NUOVA LINEA TORINO LIONE - NOUVELLE LIGNE LYON TURIN
PARTE COMUNE ITALO-FRANCESE - PARTIE COMMUNE FRANCO-ITALIENNE

LOTTO COSTRUTTIVO 1 / LOT DE CONSTRUCTION 1
CANTIERE OPERATIVO 02C/CHANTIER DE CONSTRUCTION 02C
RILOCALIZZAZIONE DELL'AUTOPORTO DI SUSÀ
DEPLACEMENT DE L'AUTOPORTO DE SUSE
PROGETTO ESECUTIVO - ETUDES D'EXECUTION
CUP C11J05000030001 - CIG 682325367F

PIANO DI MONITORAGGIO AMBIENTALE

RELAZIONE

Figura 1

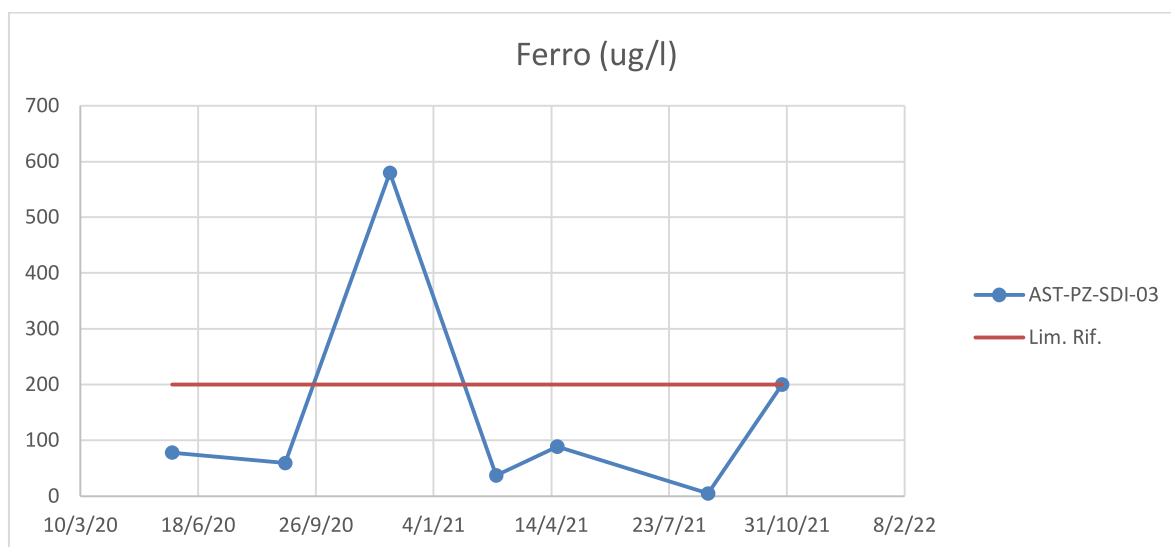
Si concorda sul fatto che le soglie possano essere oggetto di revisione in futuro, ovviamente se motivato da specifiche evidenze. Purtroppo si ritiene importante vengano riviste già ora quantomeno le soglie determinate per:

- Il **ferro**, per il quale la soglia di intervento per tutti i piezometri è più del doppio del limite di legge (477 ug/l a fronte di una CSC pari a 200 ug/l): tale valore sembra essere determinato da una misura relativa al piezometro AST-PZ-SDI-03, nel quale l'andamento del parametro ferro risulta esser quello riportato in Figura 1. Nella “Relazione finale di valutazione dei dati di Monitoraggio – fase di ante operam” il valore di novembre 2020 veniva così commentato: *“Con riferimento alla tabella 2 dell'allegato del 152/06, non si rilevano superamenti dei limiti previsti tranne che per il valore del ferro misurato nel monitoraggio di novembre presso in piezometro PZ-7 che può essere tuttavia considerato un dato “anomalo in quanto in tutti gli altri monitoraggi il valore risulta molto più basso e compreso nei limiti di legge.”* La soglia così calcolata non si può ritenere rappresentativa della reale situazione dell'area.
